RENESAS TECHNICAL UPDATE

製品分類	MPU & MCU	発行番号	TN-16C-A239A/J	Rev.	第1版
題名	R32C/I17Aグループ ユーザーズマニュアル ハードウェア編に関する仕様の削除ならびに誤記訂正		情報分類	技術情報	
適用製品	R32C/I17Aグループ	対象ロット等	関連資料	R32C/I17Aグループ ユーザーズマニュアル ハードウェア編 Rev.1.10 (R01UH0214JJ0110) テクニカルアップデート TN-16C-A230A/J

R32C/I17Aグループ ユーザーズマニュアル ハードウェア編 Rev.1.10において仕様の削除ならびに誤記がありましたので、以下のとおり連絡、訂正いたします。

図18.1を以下のとおり訂正いたします。

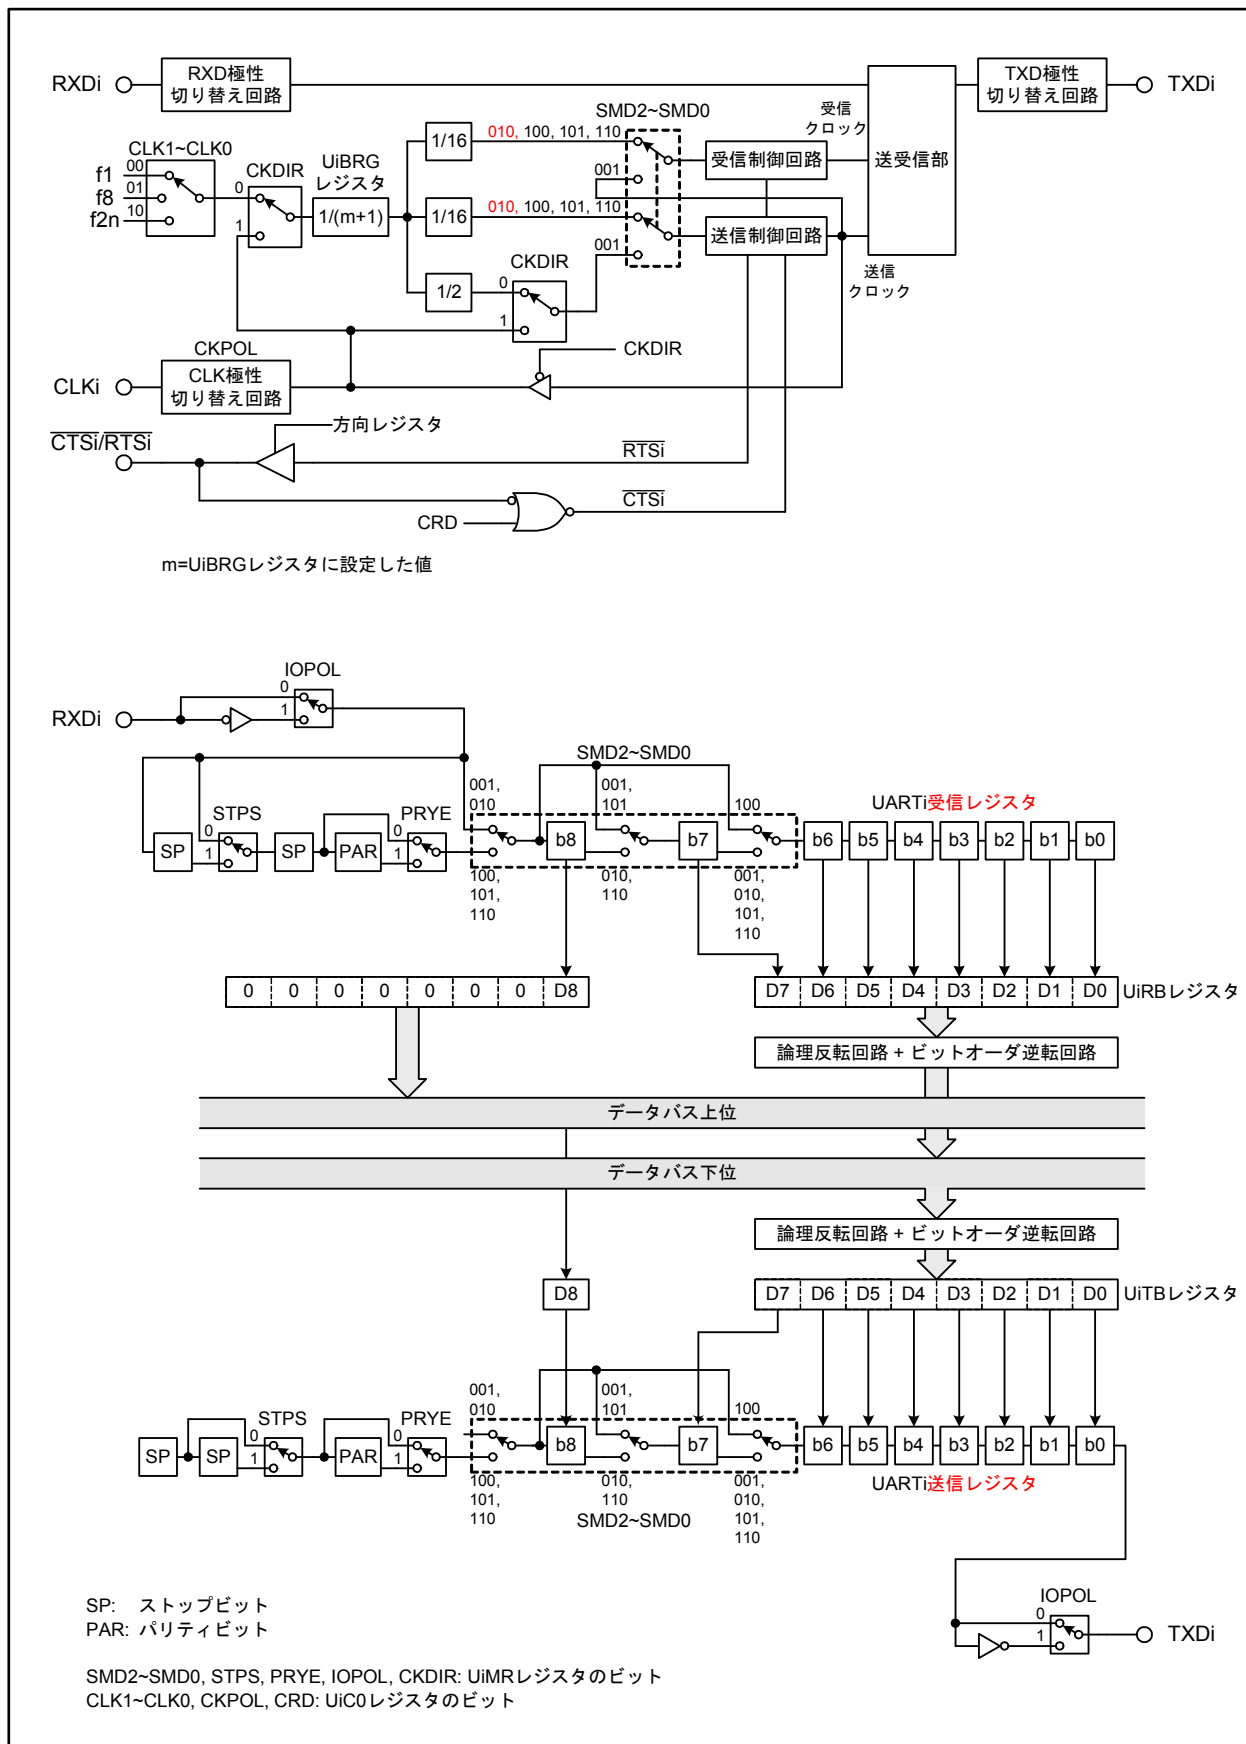
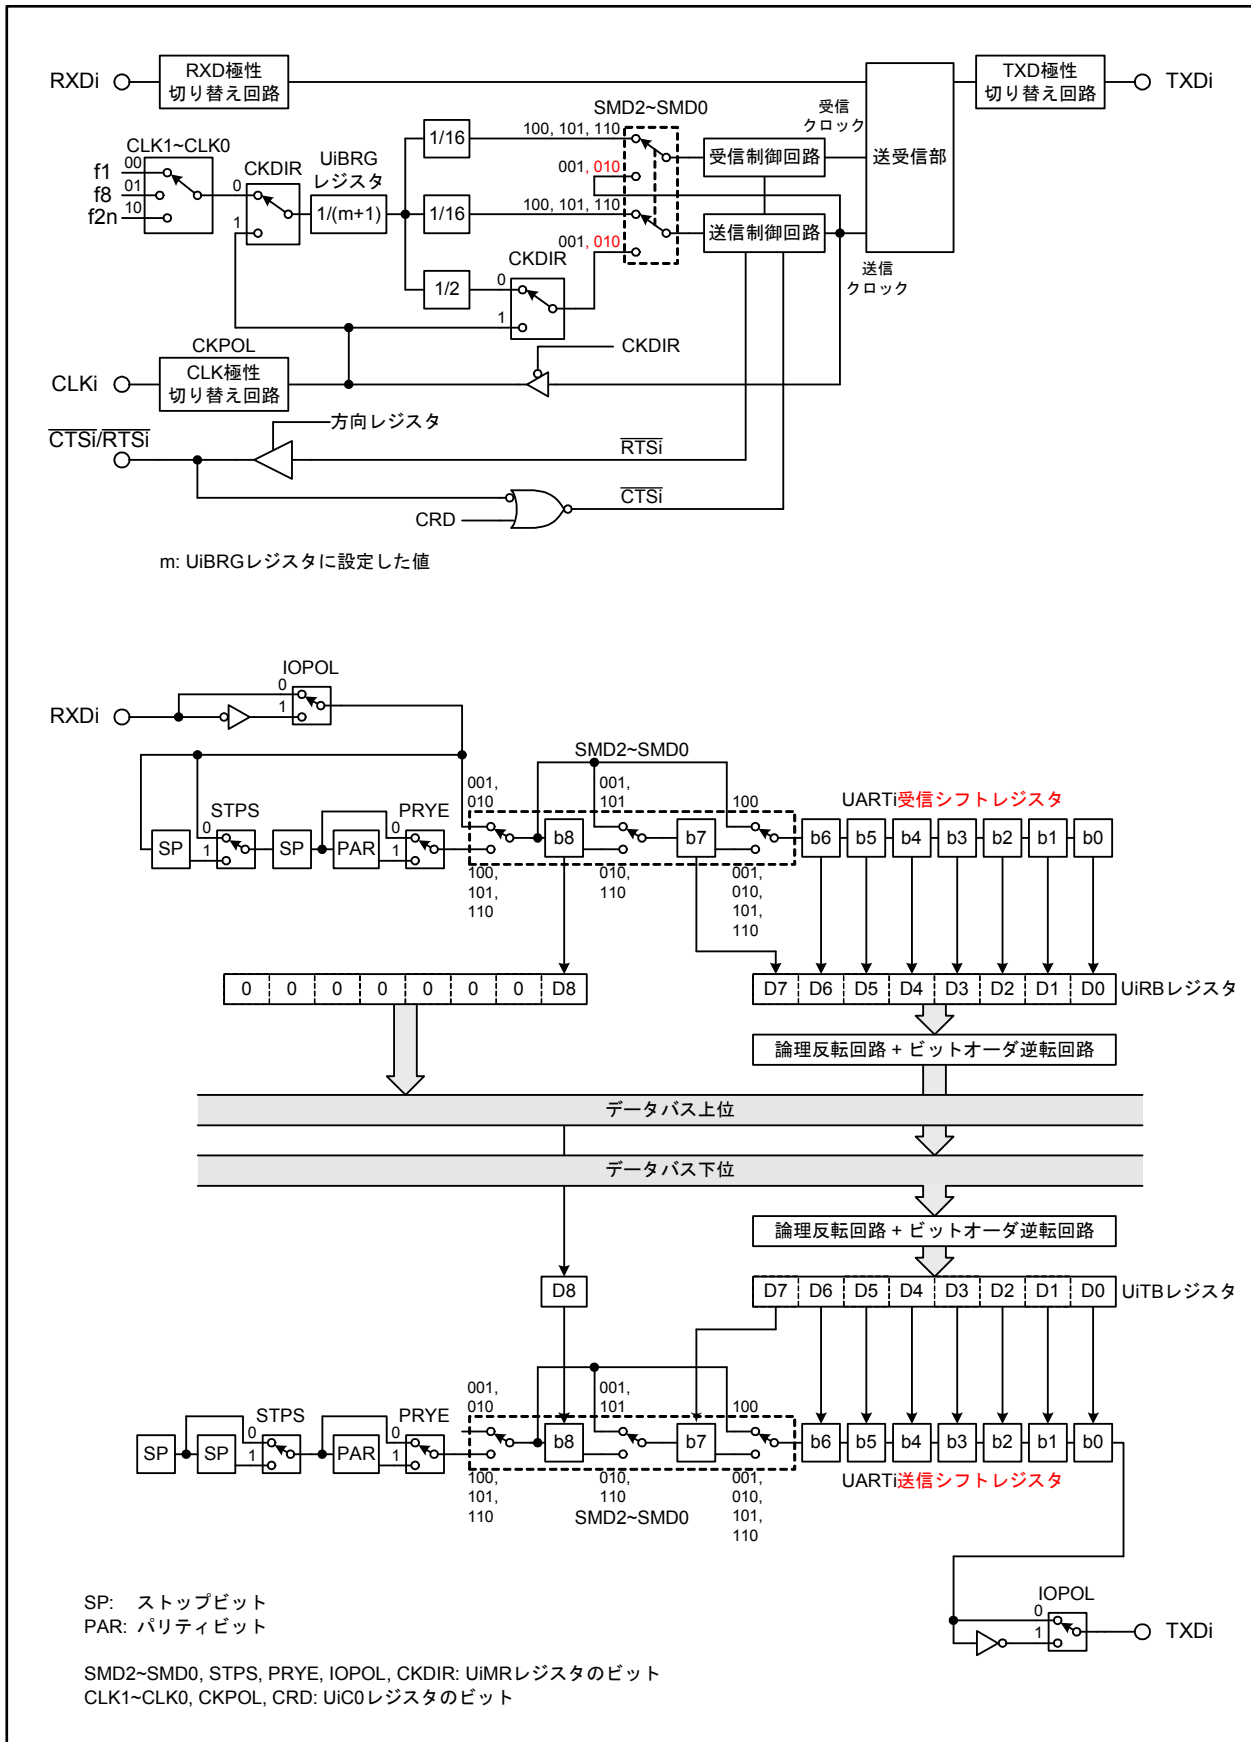
•Page 251 of 622

図18.21を以下のとおり訂正いたします。

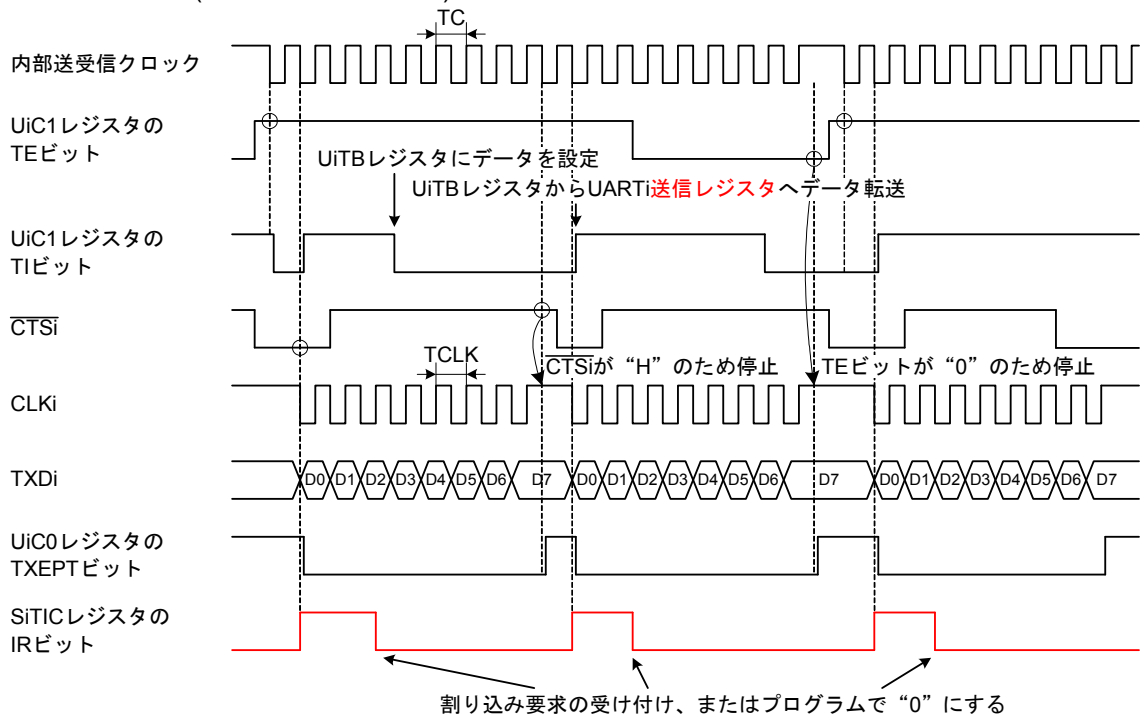
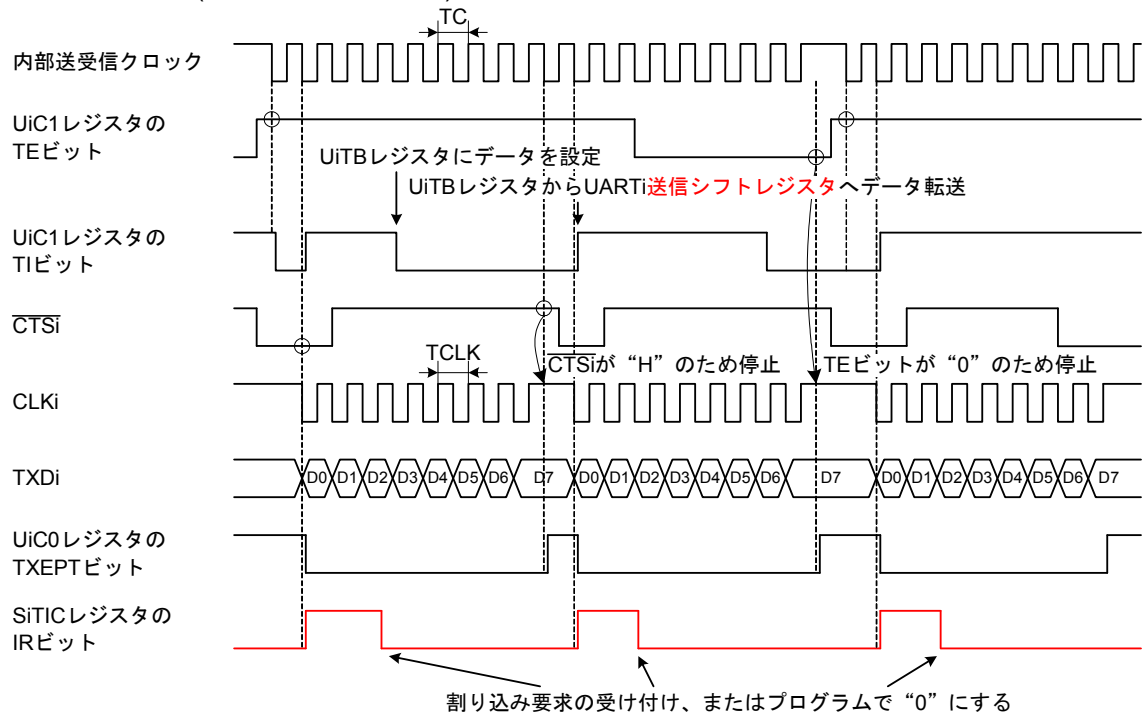
•Page 270 of 622

- ・UiMRレジスタのCKDIRビット=0 (内部クロック選択)
- ・UiC0レジスタのCRDビット=0 (CTS機能許可)
- ・UiC0レジスタのCKPOLビット=0 (送受信クロックの立ち下がりでの送信データ出力)
- ・UiC1レジスタ、U78CONレジスタ、U910CONレジスタのUiIRSビット=0 (送信バッファ空で割り込み要求発生)

- ・UIMRレジスタのCKDIRビット=0 (内部クロック選択)
- ・UIC0レジスタのCRDビット=0 (CTS機能許可)
- ・UIC0レジスタのCKPOLビット=0 (送受信クロックの立ち下がりでの送信データ出力)
- ・UIC1レジスタ、U78CONレジスタ、U910CONレジスタのUiIRSビット=0 (送信バッファ空で割り込み要求発生)

図18.28を以下のとおり訂正いたします。

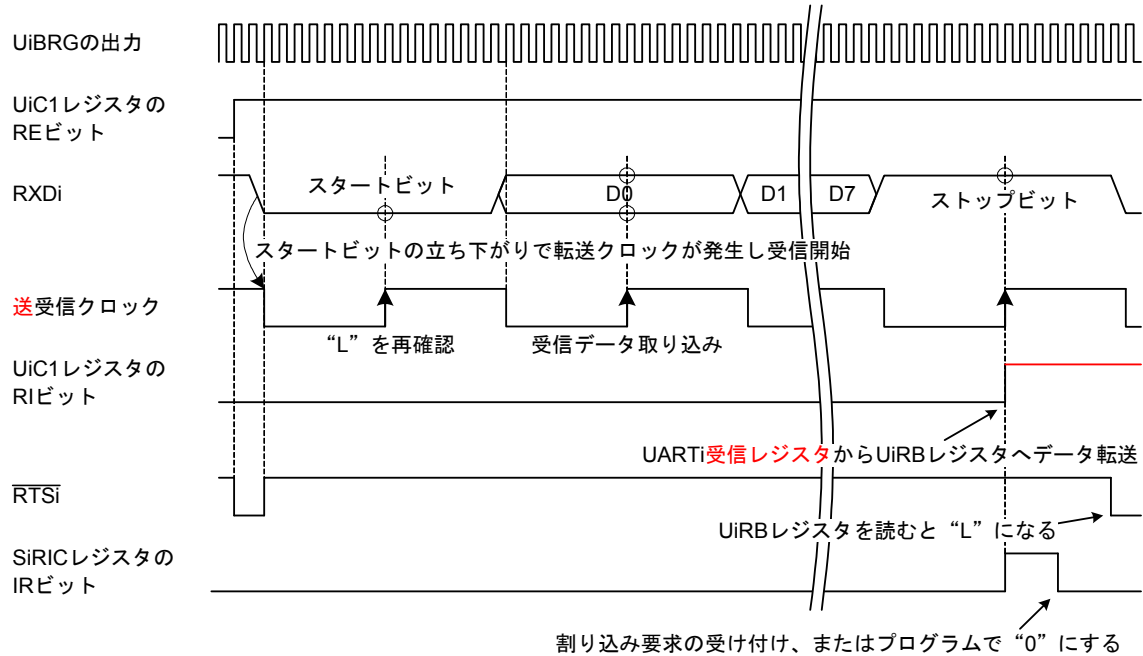
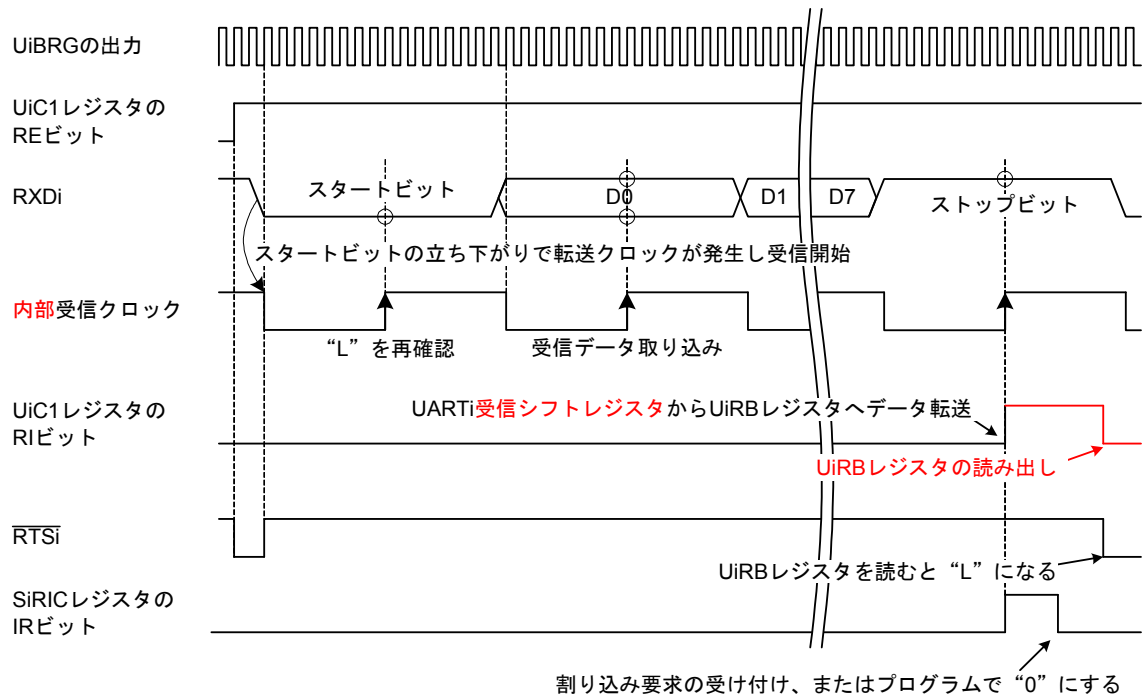
•Page 280 of 622

上記タイミング図は以下の設定条件の場合です。
 ・UiMRレジスタのPRYEビット=0 (パリティなし)
 ・UiMRレジスタのSTPSビット=0 (1ストップビット)
